Неисправность звукового сигнала

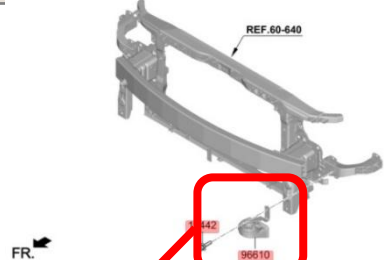
CN7	Описание		Фото / Видео
Симптом	Не работает(или периодически не работает) звуковой сигнал, изменяется тональность звукового сигнала.		 <p>REF 60-640</p> <p>FR.</p> <p>42</p> <p>96610</p>
Причина	Электрический обрыв цепи внутри звукового сигнала из-за внутренней коррозии		 <p>PCN2030005 A - 28</p>
Описание	До	После	
		Изменена обработка внутренней поверхности корпуса звукового сигнала с целью минимизировать возникновение коррозии	
Кат. номер	96611AA000	без изменений	
Как отличить улучшенный компонент?	-	-	
Диапазон VIN	-	Дата внедрения контрмер на производстве автомобилей	2022-04-14
		VIN автомобиля после контмер	
Метод ремонта	замена детали
